Place Au Vélo (PAV) Guérande

Réunion en Mairie autour du “Plan Vélo”

19/09/2022

Suggestions d'aménagements

2. *“Création d'une voie cyclable double sens autour des remparts : giratoire des axes N-S et E-O de la ville”*

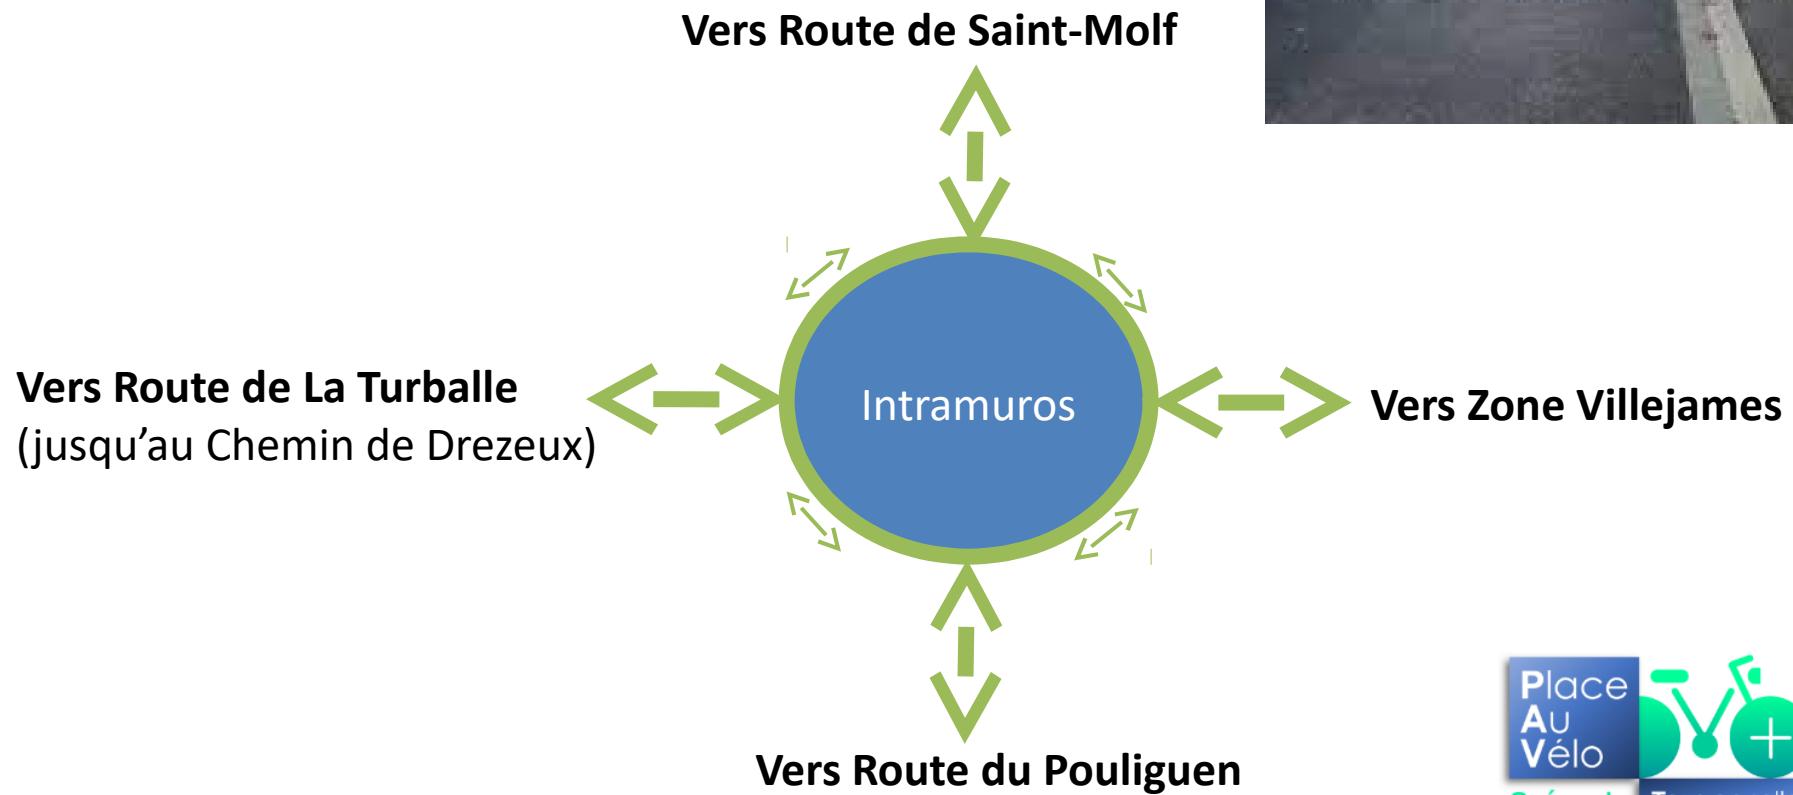
Le tour des remparts est pensé comme le point de convergence des axes cyclables à développer (voir plus bas).

Remarque au sujet de l’Avenue Anne de Bretagne :

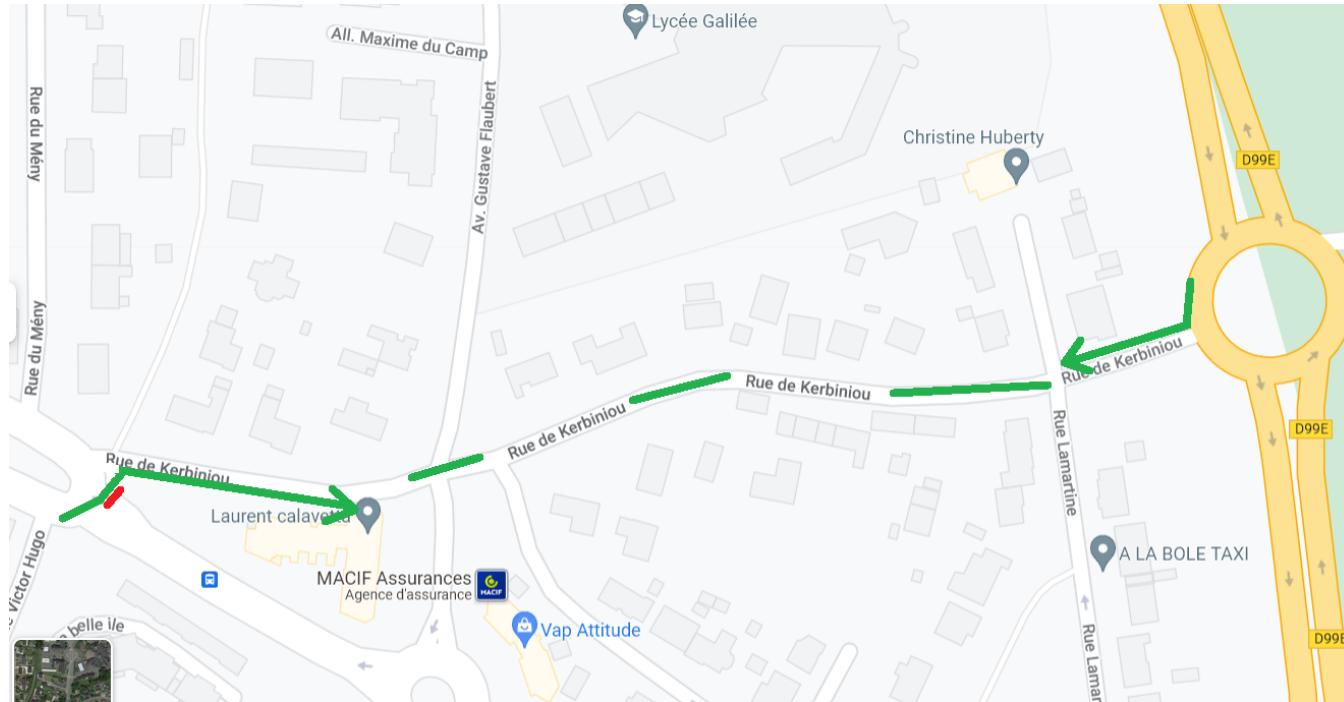
- discontinuités (intersections) + partage piéton => voie mal adaptée pour le vélo, en pratique les cyclistes roulent sur la route ! Ne pas reproduire ce schéma.
 - suggestion : reculer les STOP/Cédez-le-passage des intersections adjacentes en amont du passage cyclable = application Code de la Route art. R415-14

(Pour l'application de toutes les règles de priorité, une piste cyclable est considérée comme une voie de la chaussée principale qu'elle longe)

> Idem rue Gustave Flaubert entre l'école Saint-Aubin et la piscine
